Avis de la Mission régionale d'autorité environnementale Nouvelle-Aquitaine sur un projet de centrale photovoltaïque flottante et au sol à La Chapelle-Bâton (86)

n°MRAe 2022APNA7

dossier P-2021-11930

La Chapelle-Bâton (86)

Plan de masse définitif du projet - extrait étude d'impact page 249

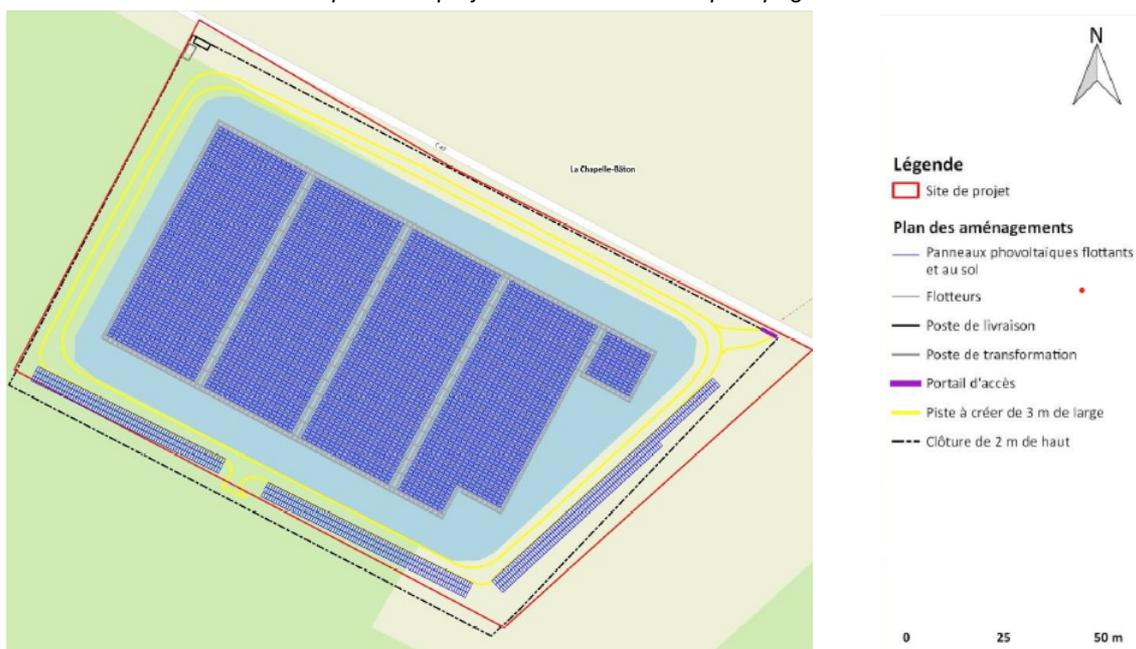
Le porteur de projet évoque deux possibilités de raccordement de la centrale, soit au niveau du poste source "CIVRAY" considéré comme le plus proche du site mais n'ayant plus aucune capacité d'accueil⁴, soit, au vu de la centrale, par piquage sur une ligne haute-tension ce qui permettrait de réduire la distance du linéaire de raccordement. **La MRAe signale que, dès l'évaluation environnementale du présent parc photovoltaïque, les différentes hypothèses de tracés de raccordement et leurs incidences auraient dû être étudiées.**

Cartographie de synthèse des enjeux du milieu physique - extrait étude d'impact page 176

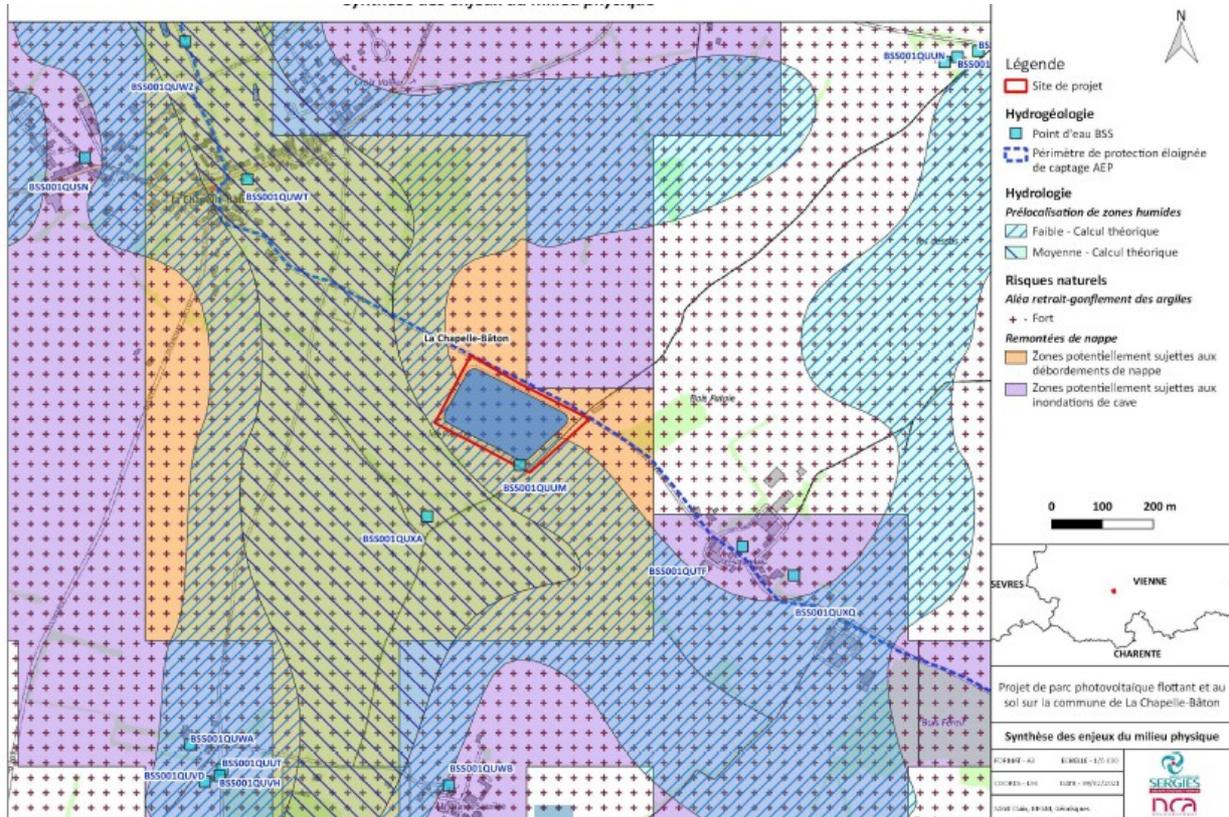
La MRAe signale l'absence d'explication quant au risque de rupture de digue propre aux talus du bassin d'irrigation. Les études menées ayant conduit à l'autorisation de cet ouvrage aurait dû être exploitées pour la présente étude. La MRAe demande que le dossier soit complété.
